**GB infraVelo GmbH**  
**Ullsteinhaus**  
**Mariendorfer Damm 1**  
**12099 Berlin**  
**Per E-Mail: [Andrea.Fritsche@infravelo.de](mailto:Andrea.Fritsche@infravelo.de)**  
**[info@infravelo.de](mailto:info@infravelo.de)**

**Betr.: Gemeinsame Stellungnahme der Berliner Naturschutzverbände zu Radschnellverbindungen (RSV)**

hier: Stellungnahme der BLN, des BUND (LV Berlin), des NABU (LV Berlin), der Baumschutzgemeinschaft Berlin, der GRÜNEN LIGA Berlin, der Schutzgemeinschaft Deutscher Wald (LV Berlin), des Naturschutzzentrums Ökowerk Berlin, der NaturFreunde (LV Berlin) und der übrigen BLN-Mitgliedsverbände

Abbildung 1: Vorschlag für eine Routenführung durch das Projektgebiet „Pankower Tor“

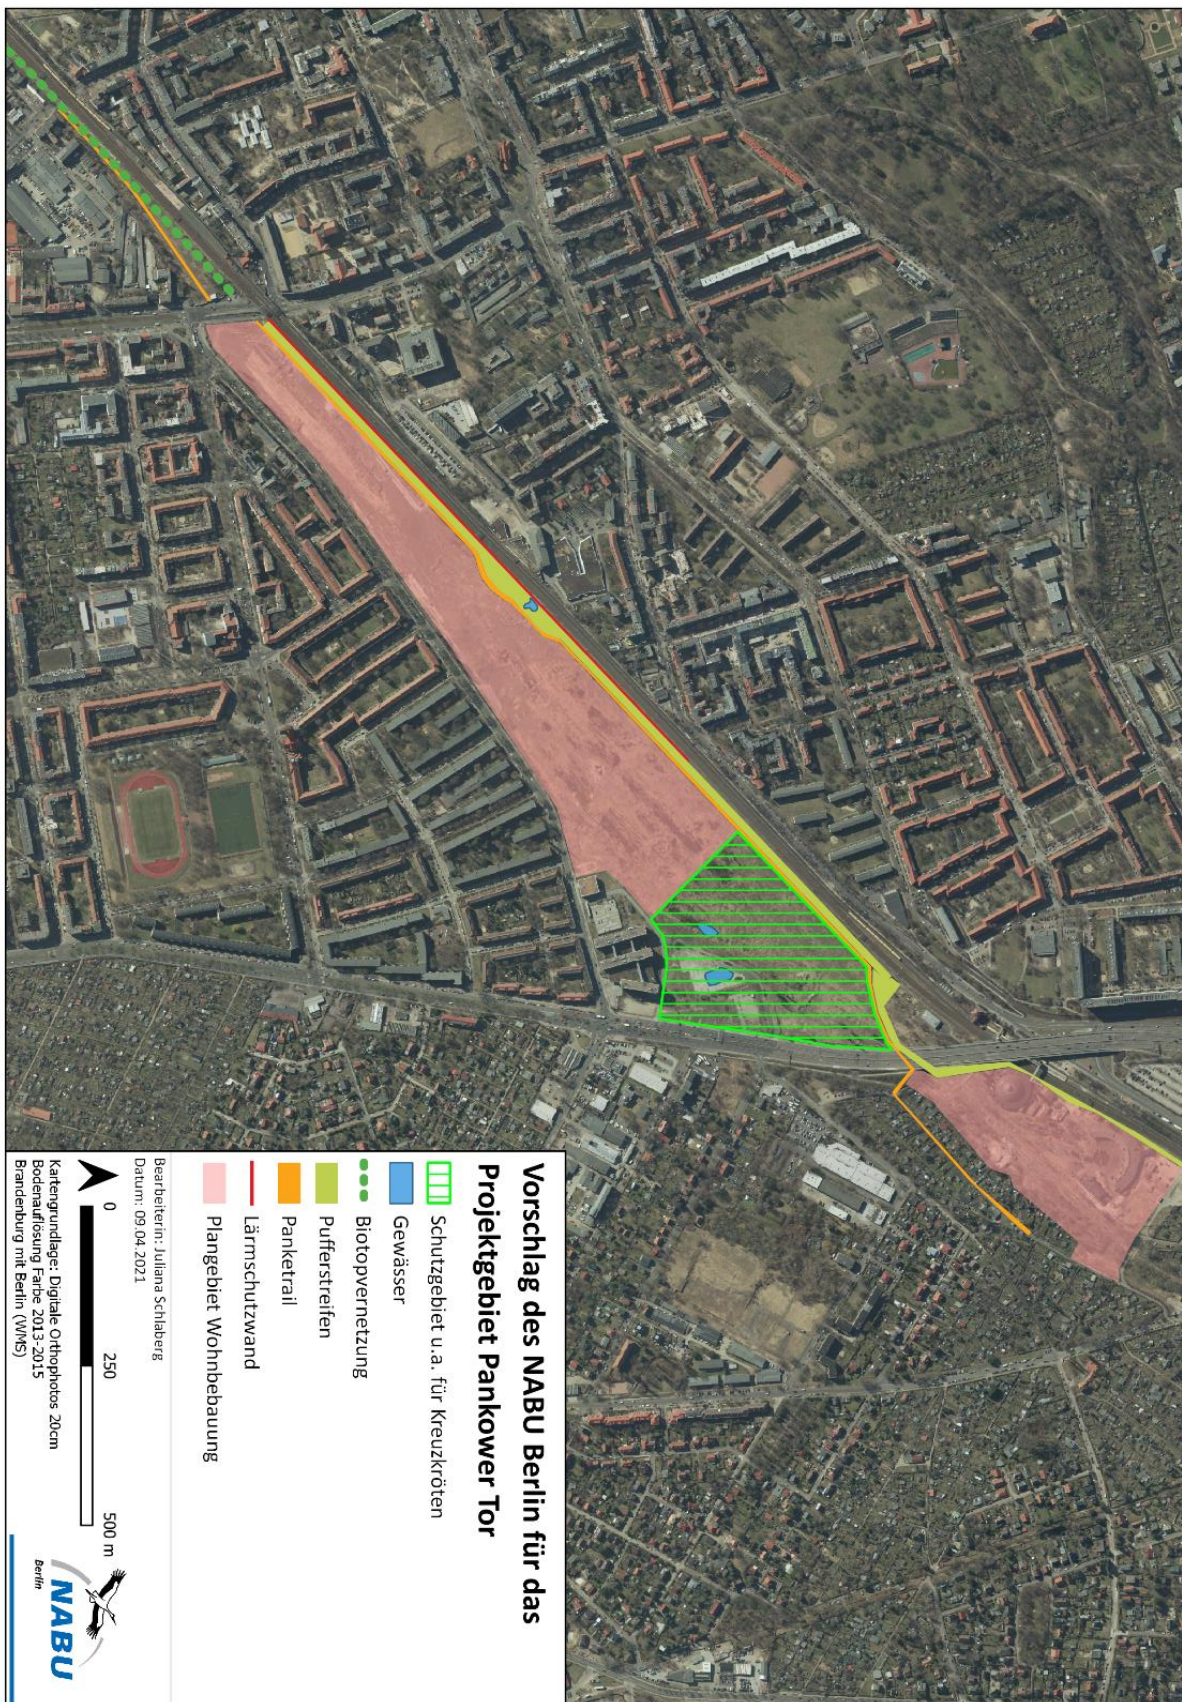
Die Trassierung und die Ausgestaltung des Panke-Trails am Pankower Tor muss Rücksicht nehmen auf die streng geschützte und in Berlin vom Aussterben bedrohte Art der Kreuzkröte.

Eine RSV- Verbindung im Bereich des Bebauungsgebietes "Pankower Tor" kann genutzt werden, um den notwendigen Grünzug entlang der Bahntrasse von der Bebauung abzugrenzen (siehe Abb. 1). Hierzu ist eine Einfassung des RSV 4 mit einem geeigneten Zaun, zum Schutz von Amphibien und Reptilien, zumindest an der Nordwest-Seite unabdingbar. Zudem wird ein Amphibien-Tunnel im Bereich des notwendigen Schutzgebietes, zwischen ebenjenem Biotop und dem Schienen- bzw. RSV-parallelen Grünzug, benötigt. Eine Verlagerung des RSV 4 in den Grünzug oder eine Durchschneidung des einzurichtenden Schutzgebietes lehnen wir ab. Eine Alternative zur dargestellten Trasse wäre dann nur eine Führung über die Granitzstraße.
